1. Tektur vom 17.12.2019

FESTSTELLUNGSENTWURF

Umsätze / Blatt-Nr.: 7 / 11
Lageplan zum Schallschutz
Prognose-Planfall 2030 mit LS
Maßstab: 1:2000

**A 8 Rosenheim - (Salzburg)
6 - streifiger Ausbau zw. Achenmühle und Bernauer Berg
Bau-km 67+747 bis 75+575**

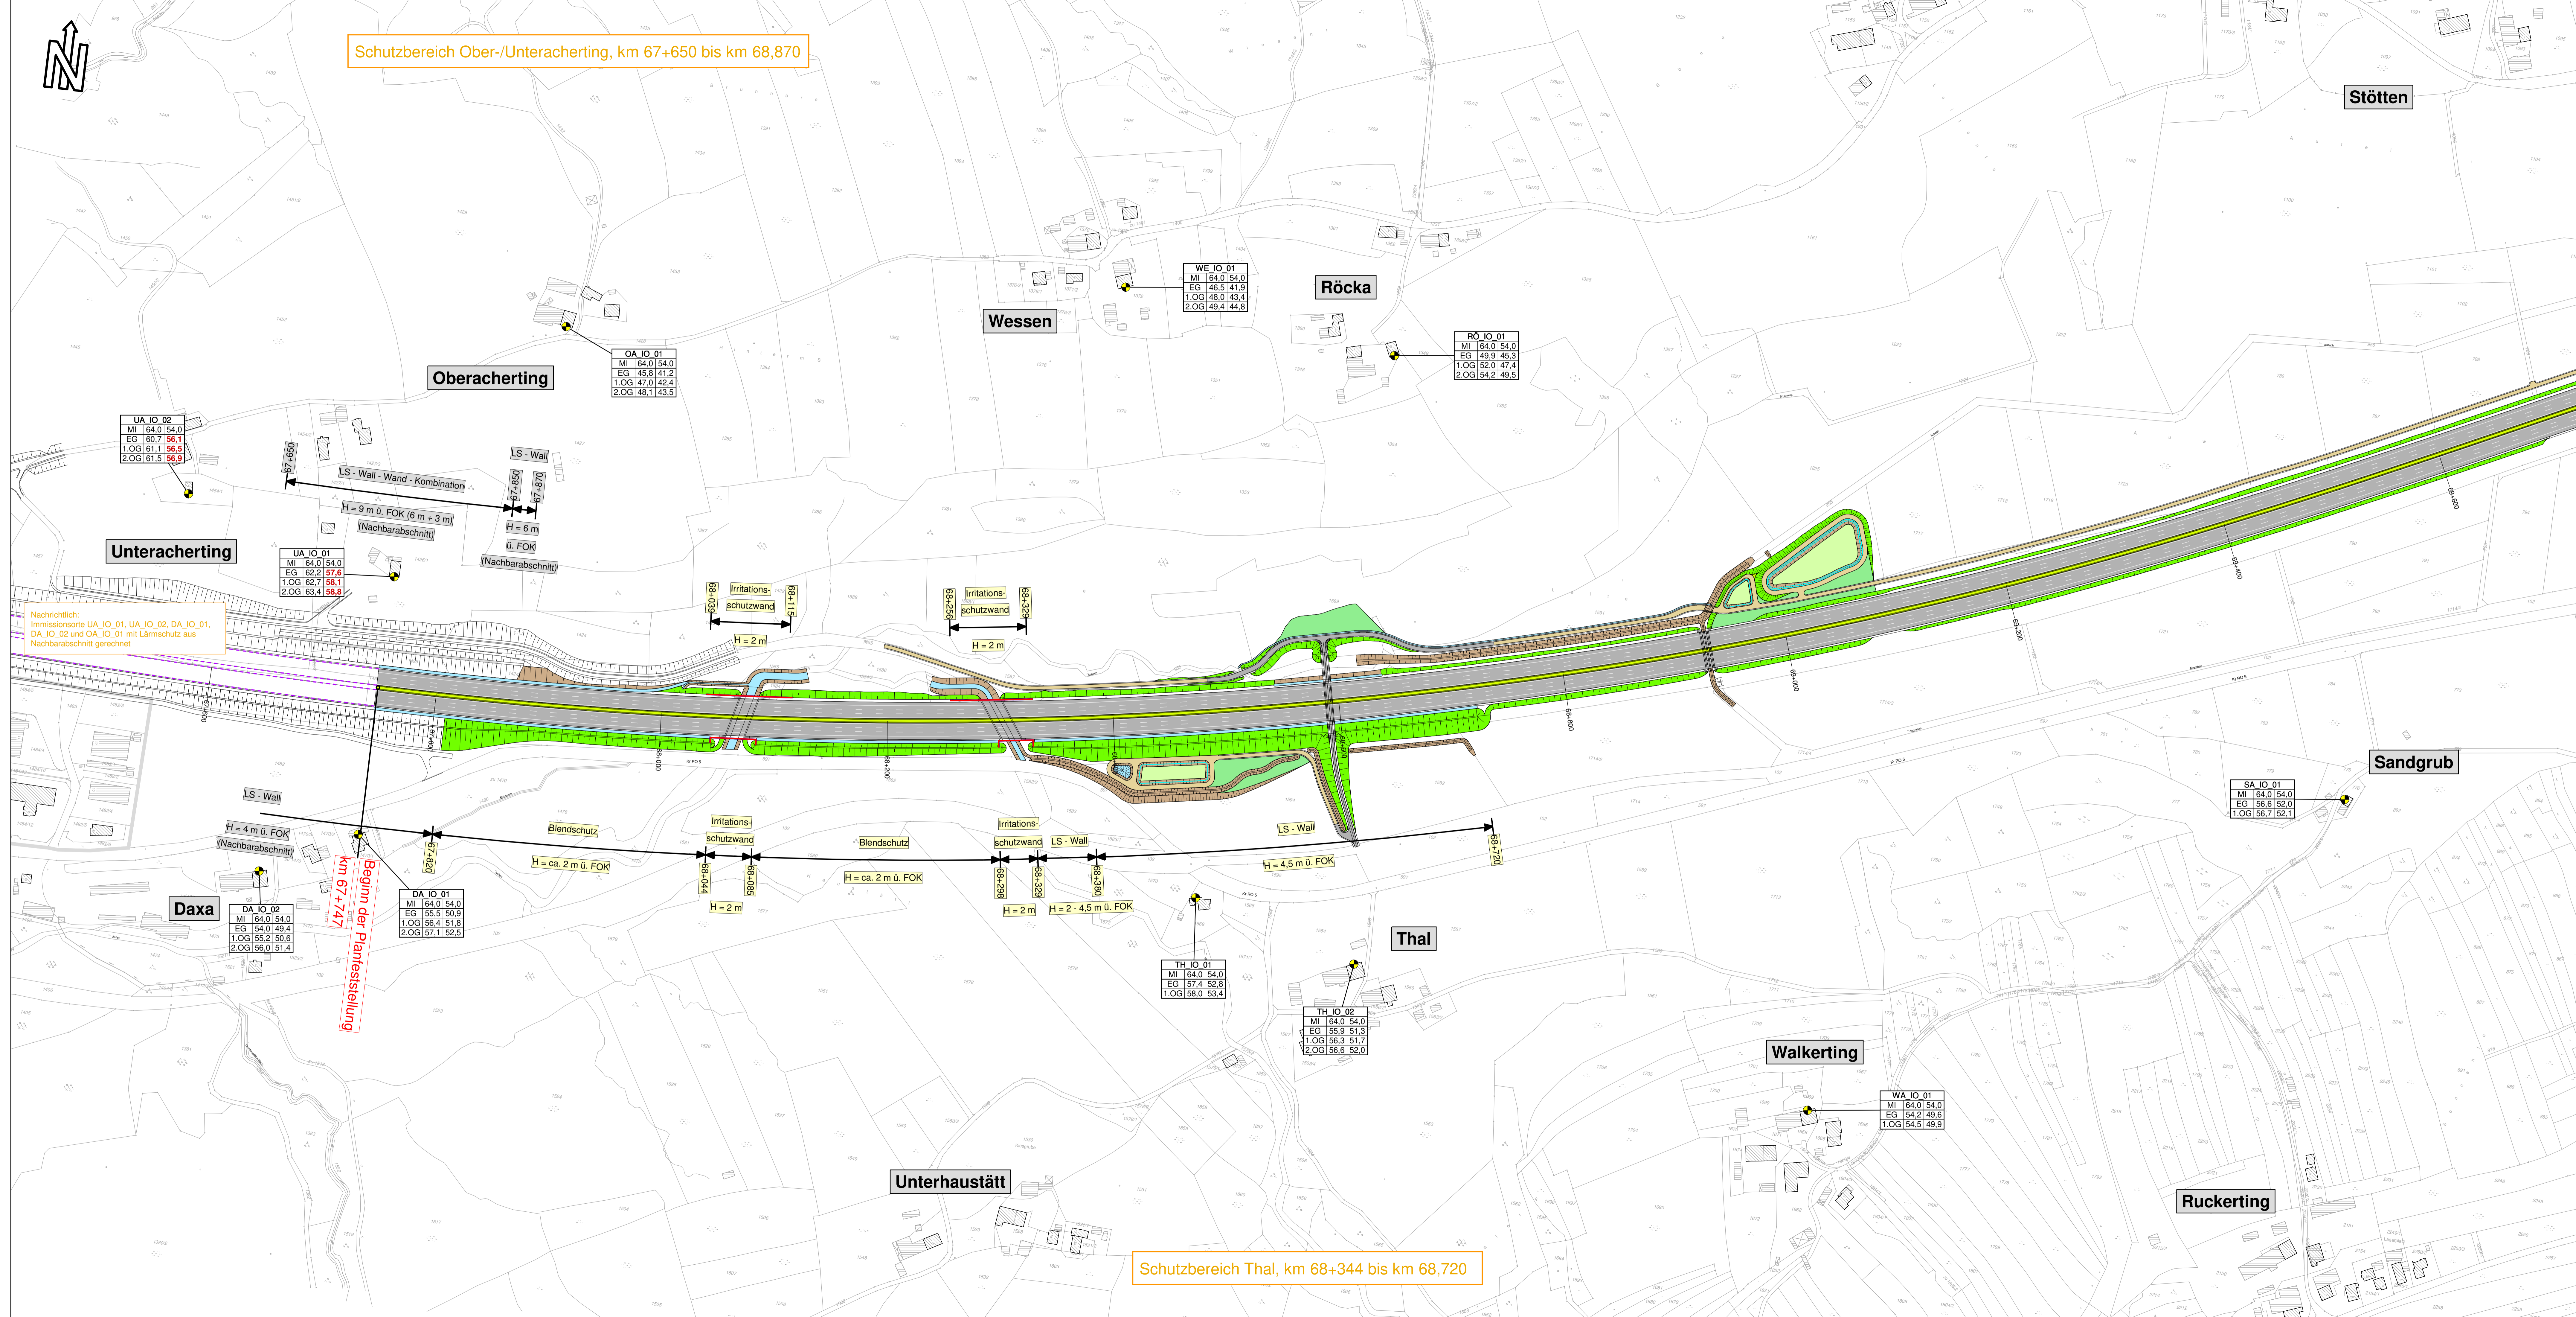
Nr.	Änderung gegenüber der Planfassung vom 07/2014	bearbeitet:	Gez.:	Datum:	Zochen:
1	Anpassung an Planstand von Hyma + Wall vom 02/2018	Gez.:	-	-	erlem
2	Immissionsorte in Daxa und Unteracherting ergänzt	gezeichnet:	Gez.:	11/2018	Scharner
3	Neuberechnung der Immissionen auf der Basis des aktualisierten Verkehrsgutachtens	geprüft:	Gez.:	11/2019	Karnischke
4
